SERVICE INFO – INA 0015

Șurub nou pentru rola întinzătoare 531 0342 30

Producători:	Volkswagen, Volvo
Modele:	
Volkswagen	Crafter 30-35, Crafter 30-50, LT 28-35, LT 28-46, T4
Volvo	850, S70, S80, V7
Motorizare:	2.5 SDI, 2.5 TDI
Nr. piesă LuK AS:	531 0342 30
Nr. OE:	
Volkswagen	074 109 243 M 074 109 243 K (înlocuită) 074 109 243 E (înlocuită)
Volvo	8677053 9186258 (înlocuită) 9464101 (înlocuită)

Figura 3: Șurub LuK-AS

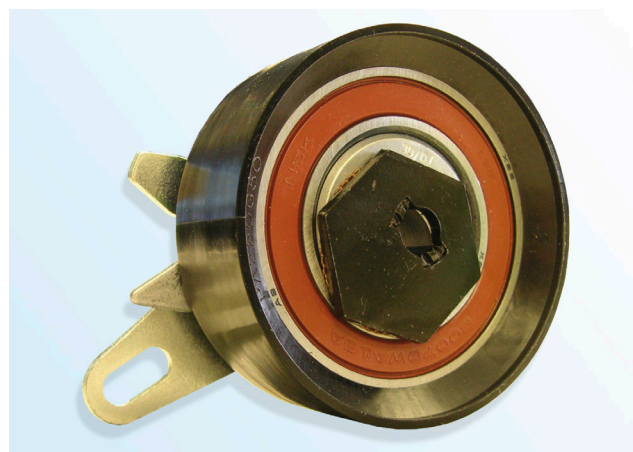
Ca rezultat al dezvoltării continue a produselor noastre și din dorința de a avea produse de cea mai bună calitate, LuK AS furnizează pentru rola întinzătoare 531 0342 30 un nou tip de șurub (fig. 3).

Caracteristici:

- Cap plat Torx
- Cap șurub Ø 18,5 mm
- Clasă 10,9
- Blocare filet în zona mediană a șurubului
- Grad sporit de auto-blocare

LuK AS recomandă înlocuirea șurubului original (Fig. 2) cu șurubul furnizat.

Forță strângere: 20 ± 1,5 Nm
